CONCEPTO TECNICO No. CT- 4042 de 2004

**Revisión de Estudio Particular de Respuesta de Amplificación Local de Ondas Sísmicas
Decreto 074 de Enero de 2001**

LOCALIDAD : Usaquén
BARRIO : Santa Ana Occidental
UPZ : Usaquén 14
SOLICITANTE : Juan Diego Avella Valderrama. Arquitectura & Concreto S.A.
ASUNTO : Estudio de Suelos y Análisis de Microzonificación Local para el Proyecto Altos de Santa Ana a Construirse en la Calle 106 No. 8B-50 Con Carrera 8ª de Bogotá. EYR-S5725.
FECHA : Octubre 19 de 2004

Figura No. 2 Espectro Propuesto Proyecto Altos de Santa Ana, Espinosa & Restrepo

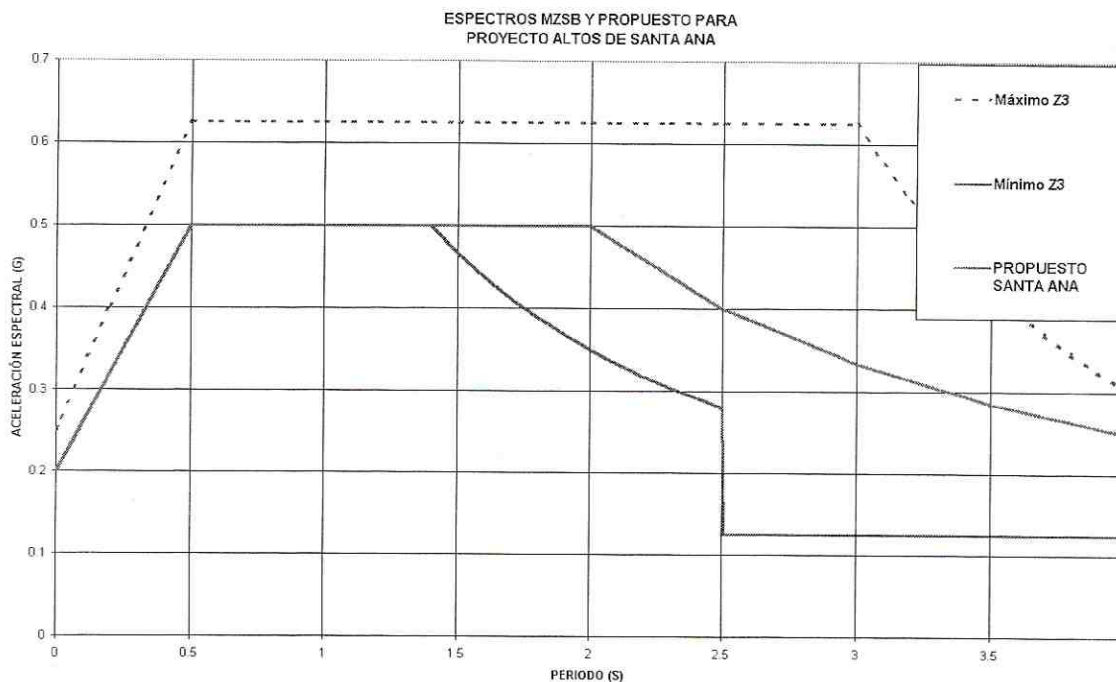
En el capítulo 11.0 **Análisis de Respuesta Sísmica**, se describe la metodología y los datos de entrada con los cuales se obtuvo el espectro de respuesta propuesto para este proyecto y se realiza un análisis de respuesta dinámica para la obtención de los espectros. Para esto se utilizaron los datos obtenidos durante la exploración geotécnica, las correlaciones extraídas de la literatura geotécnica, modelo de perfil de suelo propuesto por el consultor y los acelerogramas del estudio de Microzonificación sísmica de Bogotá, representativos de las fuentes lejana, intermedia y cercana. A continuación se muestra el espectro propuesto para el proyecto.

El consultor amplió la información solicitada en el concepto técnico CT-4000, y explicó las dudas presentadas en dicho concepto. el espectro propuesto fue calculado de acuerdo a los requerimientos del decreto 074 de 2001, incluyendo la información necesaria para su obtención y se encuentra por encima del mínimo establecido para la zona 3, por lo cual la DPAE Concluye que el **"Estudio de Suelos, Análisi de Microzonificación Local Proyecto Altos de Santa Ana a Construirse en la Calle 106 No. 8 B – 50 . EYR-S-5725"**, Cumple con los requerimientos del decreto 074 de 2001.
